ആദിച്ചനല്ലൂർ ഗ്രാമപഞ്ചായത്ത്കാര്യാലയം

വിഷയം :ആദിച്ചനല്ലൂർ ഗ്രാമപഞ്ചായത്ത്-സിറ്റസൺ പോർട്ടലിൽ പൊതുജനങ്ങളിൽ നിന്നും ലഭിച്ച പരാതികൾ/അപേക്ഷകൾ മറുപടി നൽകുന്നത്- സംബന്ധിച്ച്

സൂചന: സിറ്റിസൺ പോർട്ടലിൽ സമർപ്പിച്ച **കെ.എൽ.എം 1260592** നമ്പർ അപേക്ഷ .

ഗോപകുമാരൻ പിള്ള, അനില, വിജിത, ചിറവിളപുത്തൻവീട്, തെക്കേചിറ
കൊല്ലം എന്നിവർ അപേക്ഷകർ വില്ലേജ്, ബ്ലോക്ക് 24
സർവ്വേനമ്പർ 152/31 ൽ പെട്ട 1.60 ആർ വസ്തുവിൽ വാസയോഗ്യ
കെട്ടിടനിർമ്മാണം നടത്തിയിരുന്നതിനുള്ള പെർമിറ്റിനായി നൽകിയ
അപേക്ഷയിന്മേൽ നടത്തിയ പരിശോധന:-

PLAN

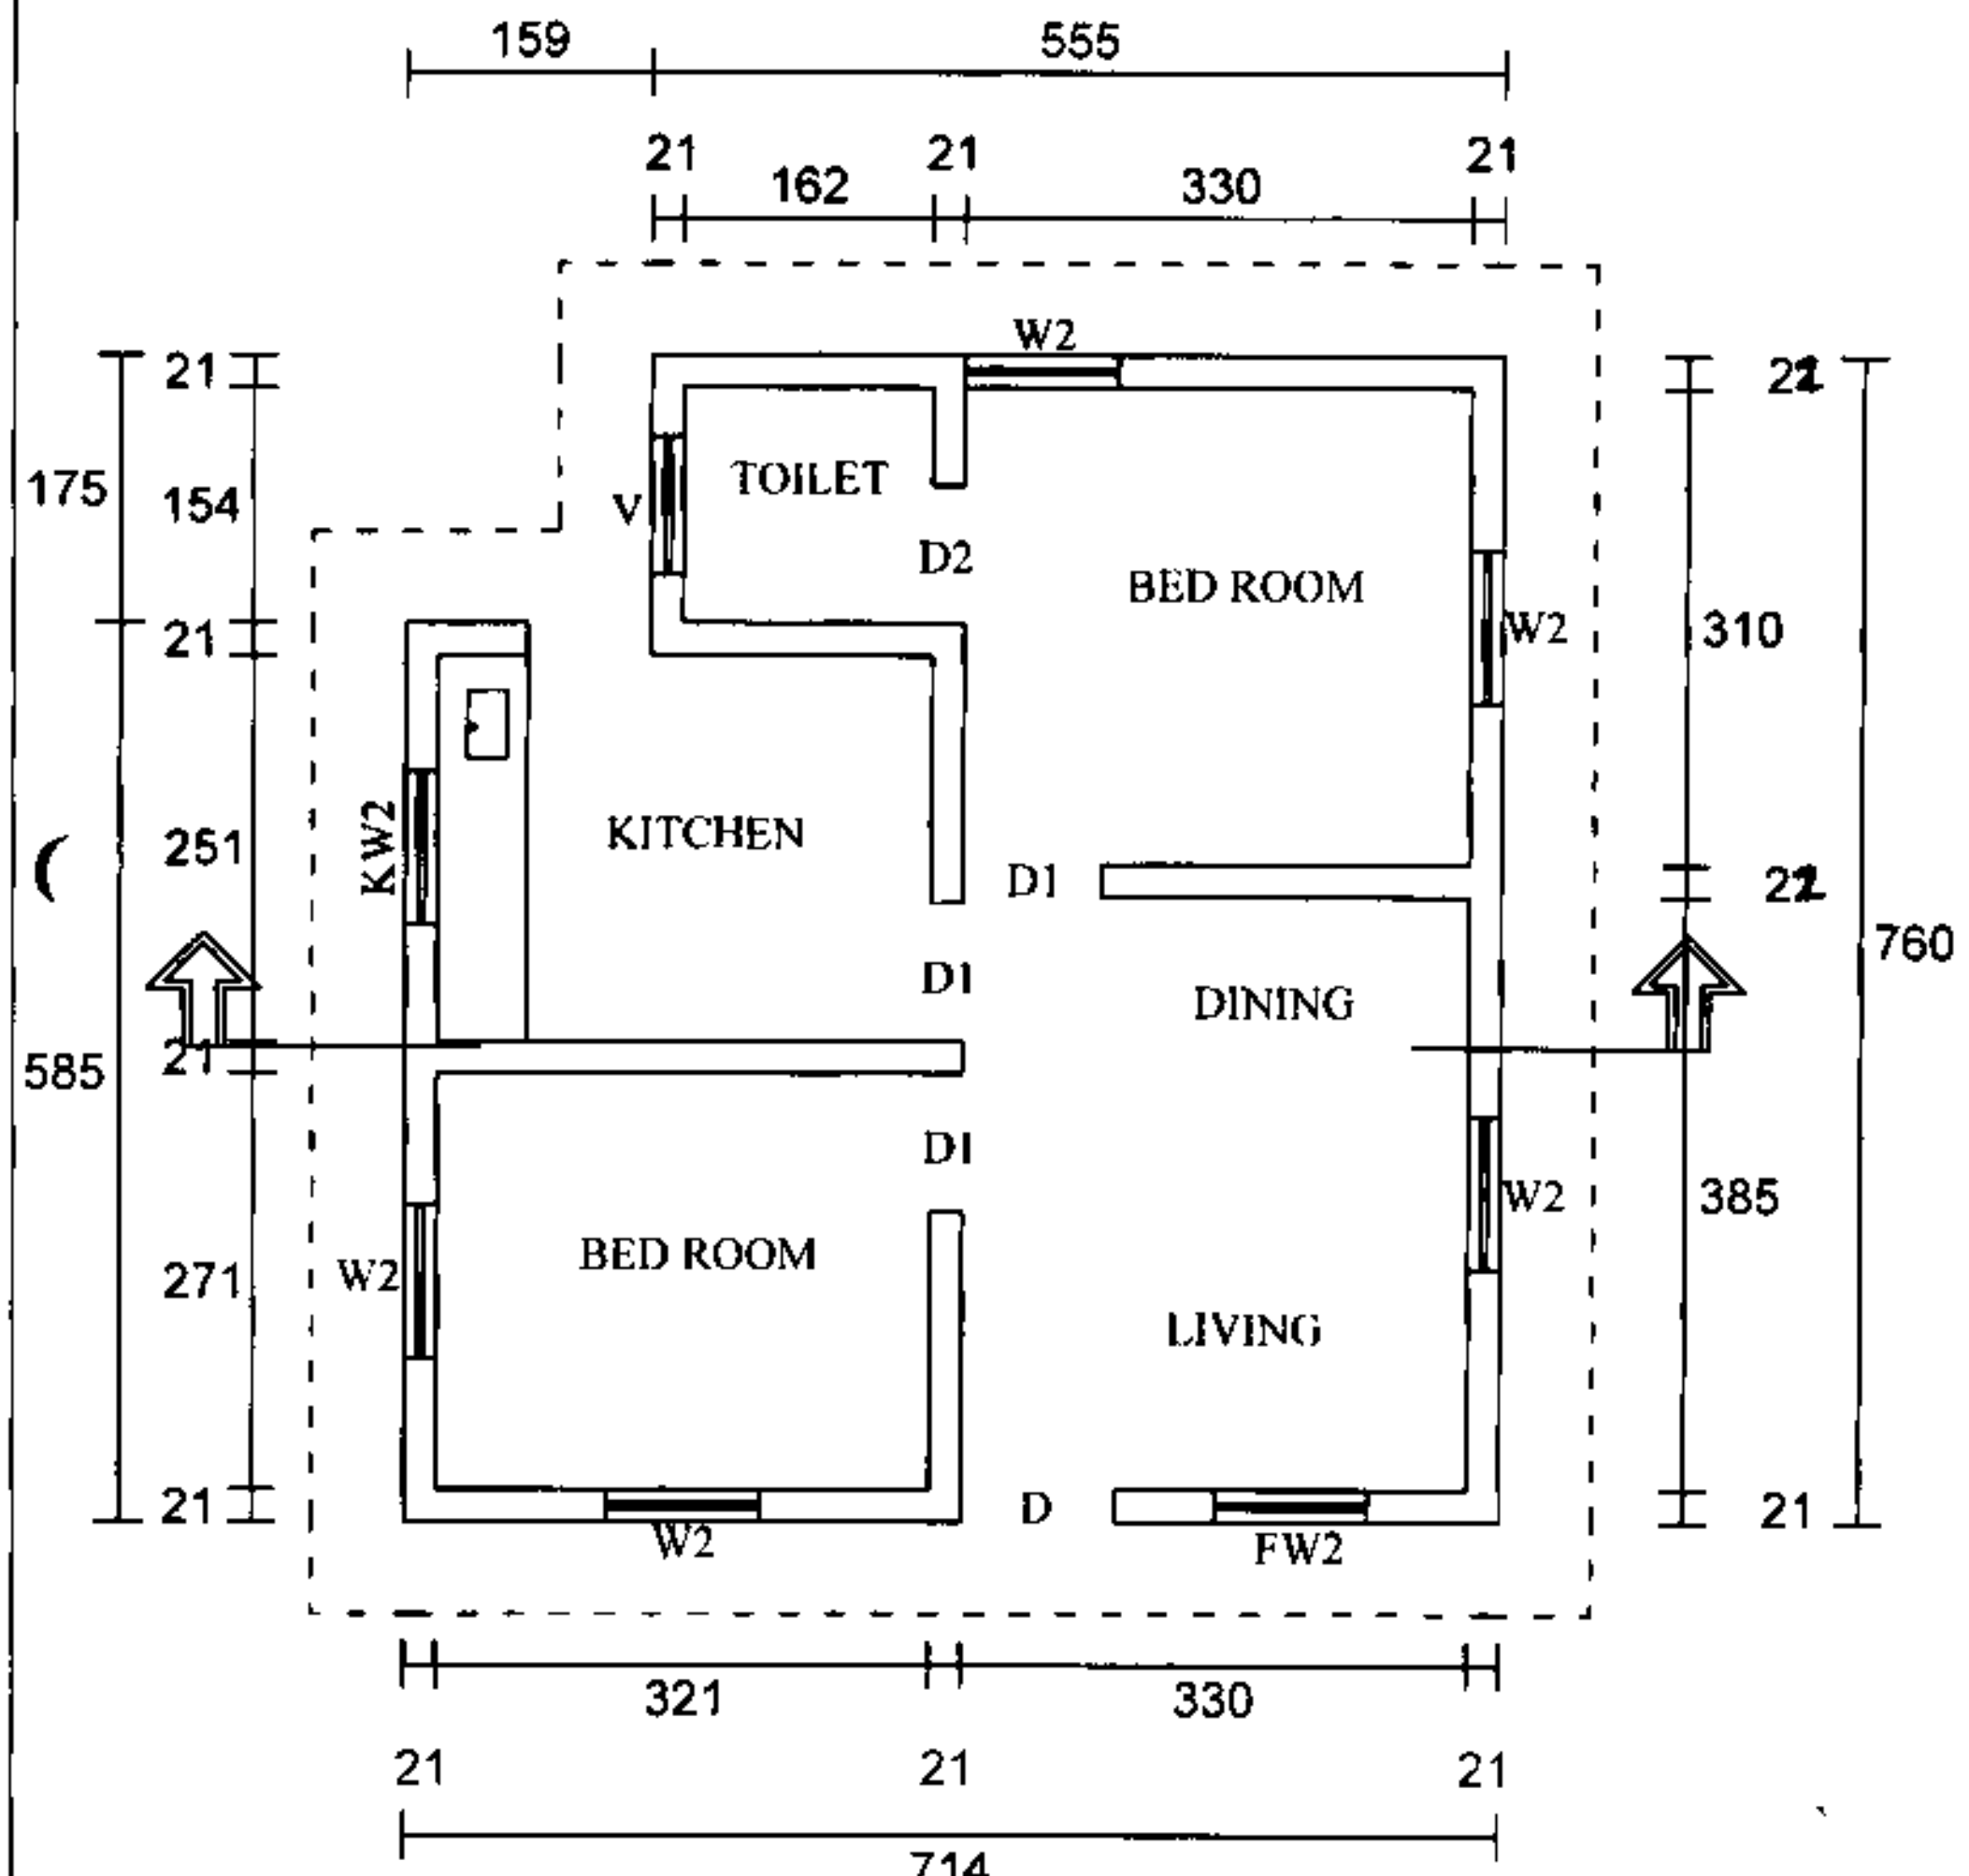
കൊല്ലം താലൂക്കിൽ,ആദിച്ചനല്ലൂർ വില്ലേജിൽ, ആദിച്ചനല്ലൂർ ഗ്രാമപഞ്ചായത്തിൽ , കൊട്ടിയം ,ചിറവിള പുത്തൻ വീട്ടിൽ, ശ്രീമതി.അഖില മുരളി സമർപ്പിച്ച പരാതി പ്രകാരം അന്വേഷണം നടത്തിയതിൽ ആദിച്ചനല്ലൂർ വില്ലേജിൽ ബ്ലോക്ക് നമ്പർ 28 സർവ്വേ നമ്പർ 152/31 ൽ പെട്ട 01 ആർ 60 സ്ക്വ.മീ വസ്തുവിൽ പരാതിക്കാരി നിർമ്മാണം പൂർത്തിയാക്കിയ വീട് ഈ ഓഫീസിൽ നിന്നും അനുവദിച്ച പെർമിറ്റ് പ്ലാനിൽ നിന്നും അളവുകൾ കൂട്ടി നിർമ്മാണം നടത്തിയതിനാൽ ടി നിർമ്മാണത്തിൽ കെ.പി.ബി.ആർ 26 (4) ന്റെ ലംഘനമുള്ളതായി കാണുന്നു. ടി പ്ലോട്ടിന്റെ രണ്ട് വശങ്ങളിലൂടെ പഞ്ചായത്ത് റോഡ് കടന്നുപോകുന്നുണ്ട്.ആയതിൽ ഒരു വശത്തെ റോഡിൽ നിന്നും ഒരു കോണിൽ 75 സെന്റീമീറ്ററും മറ്റേ കോണിൽ 157 സെന്റീമീറ്ററും മറ്റേ വശത്തെ റോഡിൽ നിന്നും ഒരു കോണിൽ 355 സെന്റീമീറ്ററും മറ്റേ കോണിൽ 270 സെന്റീമീറ്ററും ,ടി കെട്ടിടത്തിന്റെ മറ്റൊരു വശത്ത് ഒരു കോണിൽ 88 സെന്റീമീറ്ററും മറ്റേ കോണിൽ 100 സെന്റീമീറ്ററും മാത്രമാണ് നിലവിൽ സെറ്റ് ബാക്ക്

സൂചന പ്രകാരം താങ്കൾ സമർപ്പിച്ച പരാതി പ്രകാരം അന്വേഷണം നടത്തിയതിൽ ആദിച്ചനല്ലൂർ വില്ലേജിൽ ബ്ലോക്ക് നമ്പർ 28 സർവ്വേ നമ്പർ 152/31 ൽ പെട്ട 01 ആർ 60 സ്ക്വ.മീ വസ്തുവിൽ താങ്കൾ നിർമ്മാണം പൂർത്തിയാക്കിയ വീട് ഈ ഓഫീസിൽ നിന്നും അനുവദിച്ച പെർമിറ്റ് പ്ലാനിൽ നിന്നും അളവുകൾ കൂട്ടി നിർമ്മാണം നടത്തിയതിനാൽ ടി നിർമ്മാണത്തിൽ കെ.പി.ബി.ആർ 26 (4) ന്റെ ലംഘനമുള്ളതായി കാണുന്നു. .(റൂൾ പ്രകാരം ആവശ്യമായത് മുൻവശം 3 മീറ്റർ,പുറക് വശം 1.5 മീറ്റർ,സൈഡ് വശങ്ങൾ 1 മീറ്റർ) ആയതിനാൽ ചട്ട പ്രകാരം ആവശ്യമായ അകലങ്ങൾ പാലിച്ച് അപേക്ഷ സമർപ്പിച്ചാൽ മാത്രമേ താങ്കളുടെ അപേക്ഷയിൽ തുടർ നടപടി സ്വീകരിക്കാൻ കഴിയൂ എന്ന വിവരം അറിയിക്കുന്നു.

ആയതിനാൽ ചട്ട പ്രകാരം ആവശ്യമായ അകലങ്ങൾ പാലിച്ച് അപേക്ഷ സമർപ്പിച്ചാൽ മാത്രമേ ടി യാന്റെ അപേക്ഷയിൽ ഈ ഓഫീസിൽ തുടർ നടപടി സ്വീകരിക്കാൻ കഴിയൂ എന്ന വിവരം അങ്ങയുടെ അറിവിലേക്കും അനന്തര നടപടികൾക്കുമായി സമർപ്പിച്ചു കൊള്ളുന്നു. ടി യാൻ അൺഓതറൈസ്ഡ് നമ്പർ ലഭിക്കുന്നതിന് അപേക്ഷ സമർപ്പിച്ചാൽ ആയത് പരിഗണിക്കുന്നതാണെന്ന വിവരവും ബോധിപ്പിക്കുന്നു. പരാതിക്കാരന് നൽകിയ മറുപടിയുടെ പകർപ്പ് ഇതോടൊപ്പം ഉള്ളടക്കം ചെയ്തുകൊള്ളുന്നു.

Site Plan Scale 1:200

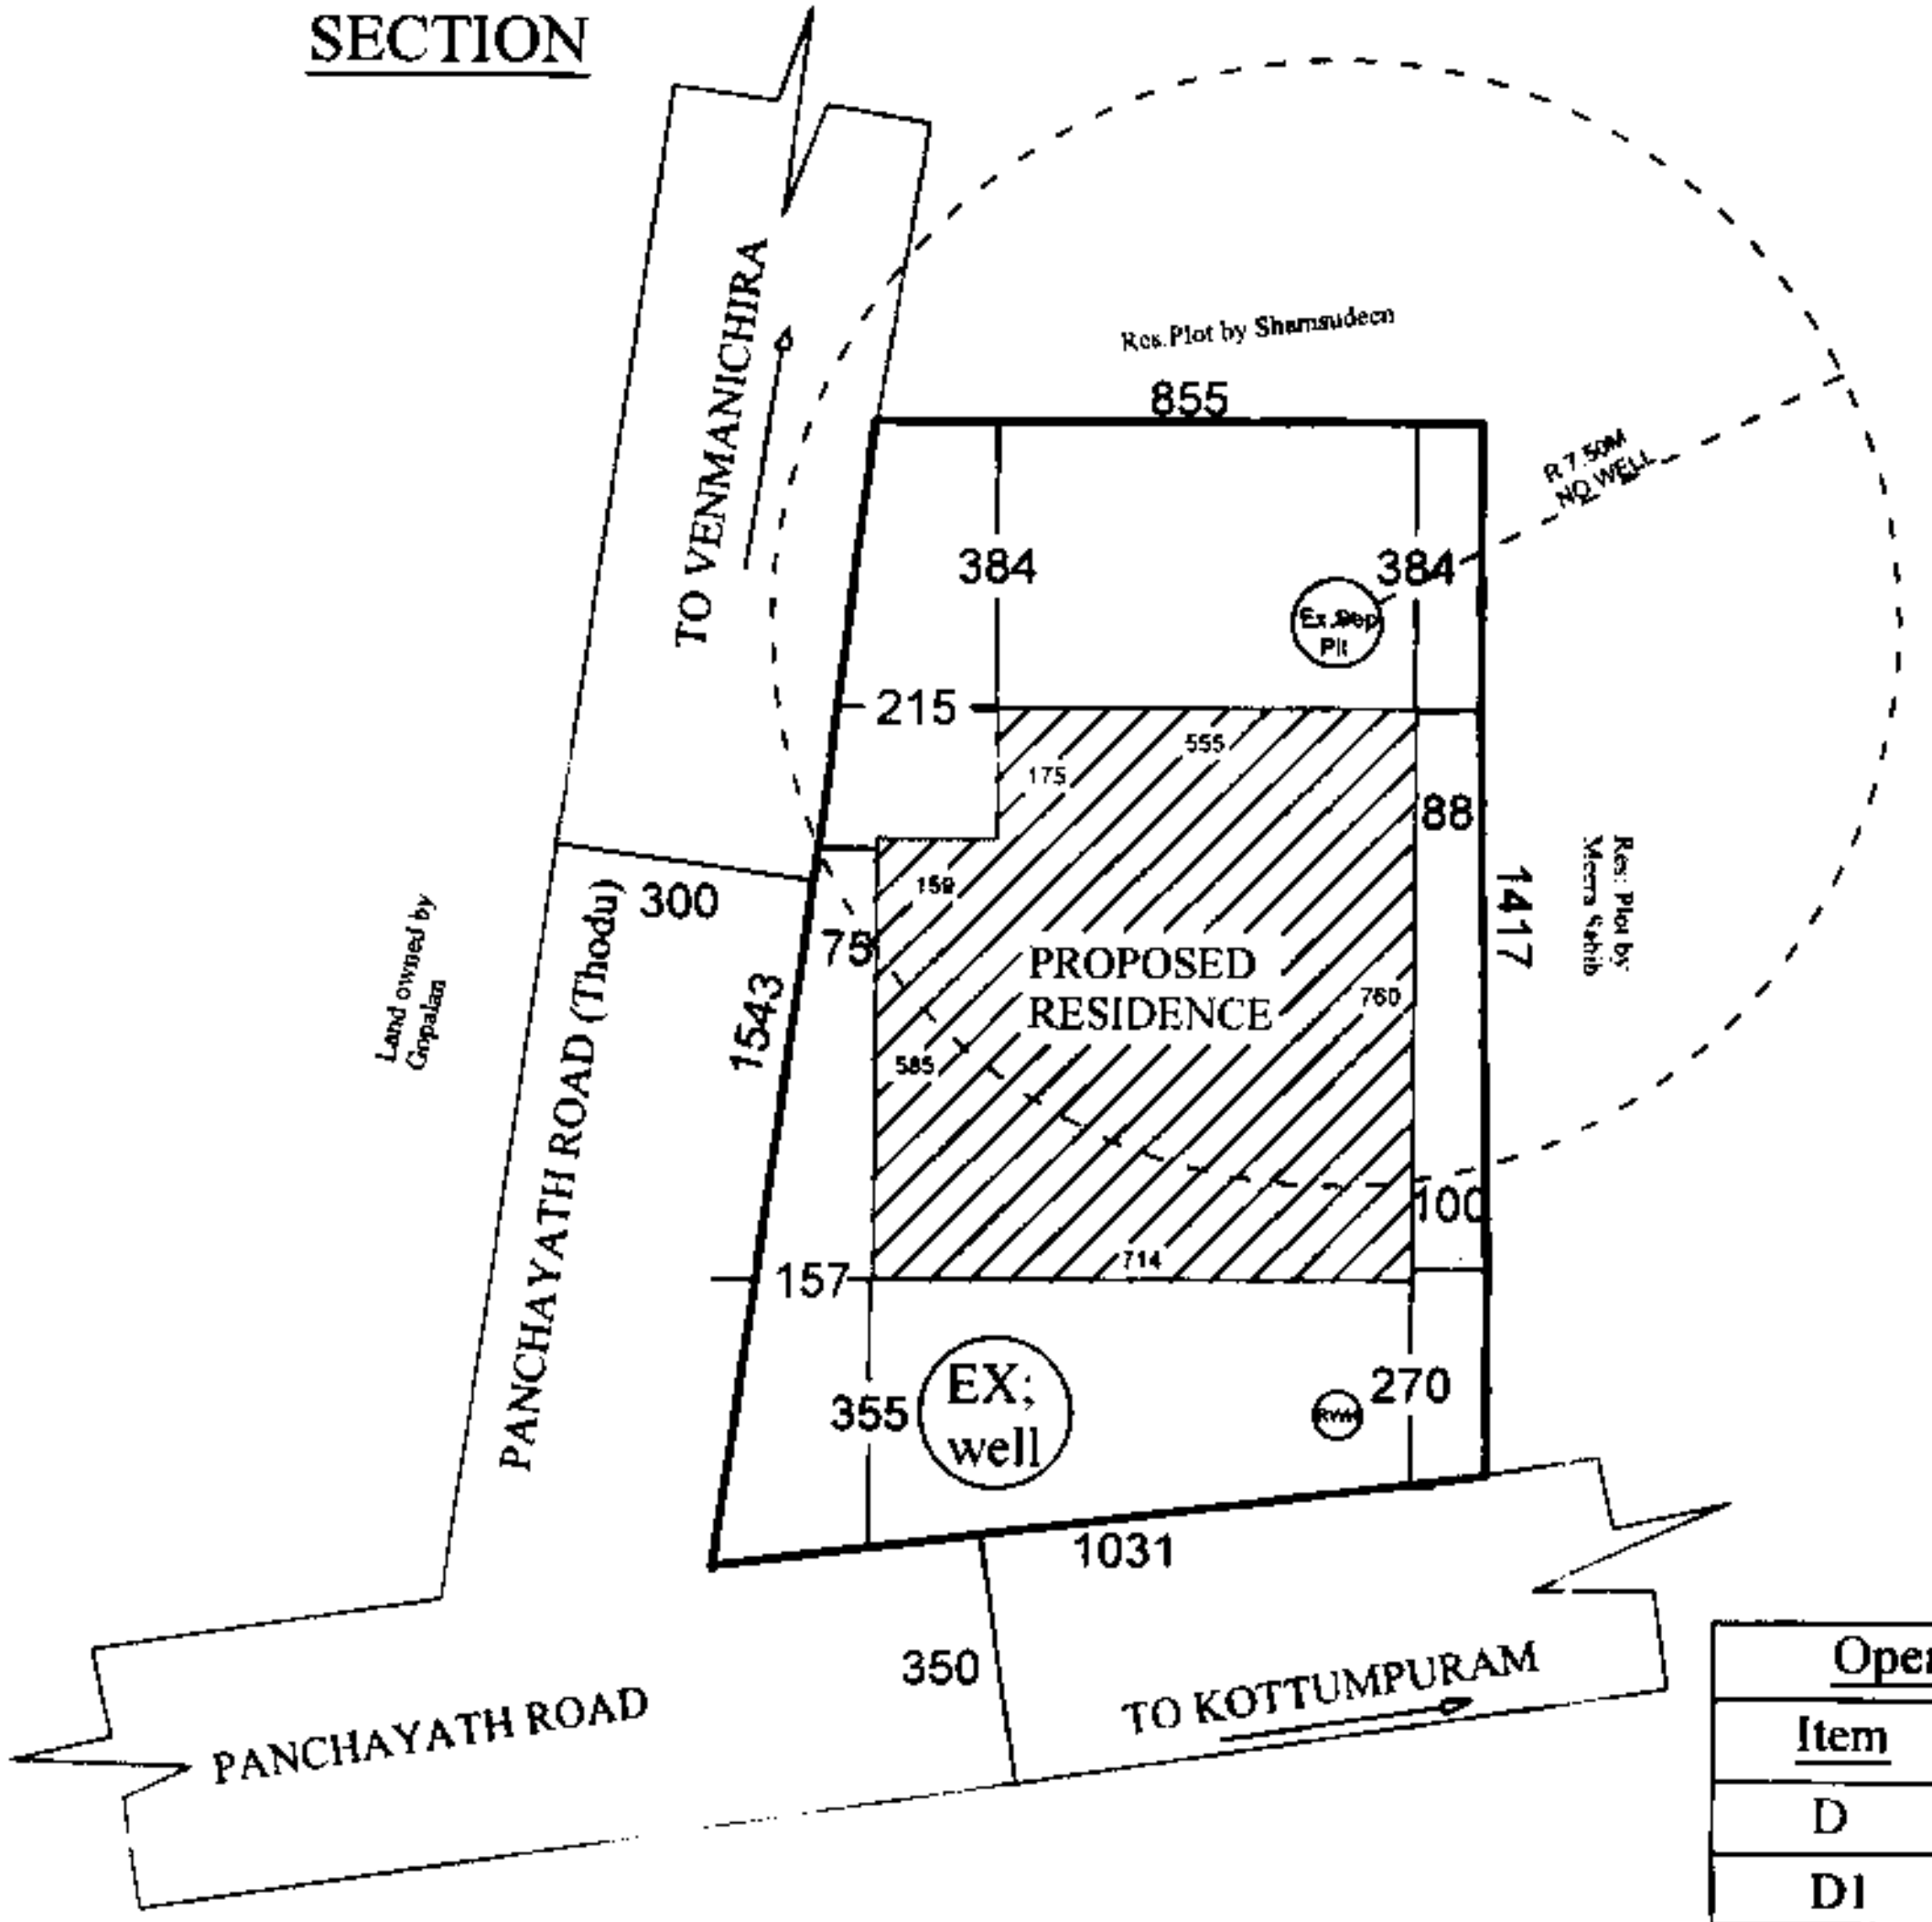
സൈറ്റ് പരിശോധിച്ചതിൽ പ്രസ്തുത സ്ഥലത്ത് കെട്ടിടം
നിർമ്മാണം നടത്തിയിരിക്കുന്നത് 3 കെട്ടിടനിർമ്മാണ
ചട്ടം 26 (4) പാലിച്ചുകൊണ്ടാണ് എന്ന്
കാണുന്നു. കെട്ടിടനിർമ്മാണ ചട്ടം പാലിച്ച്, വേണ്ട
നടപടികൾ സ്വീകരിക്കാവുന്നതാണ്. ഉചിതമായ തുടർ
നടപടികൾക്കായി സമർപ്പിക്കുന്നതാണ്
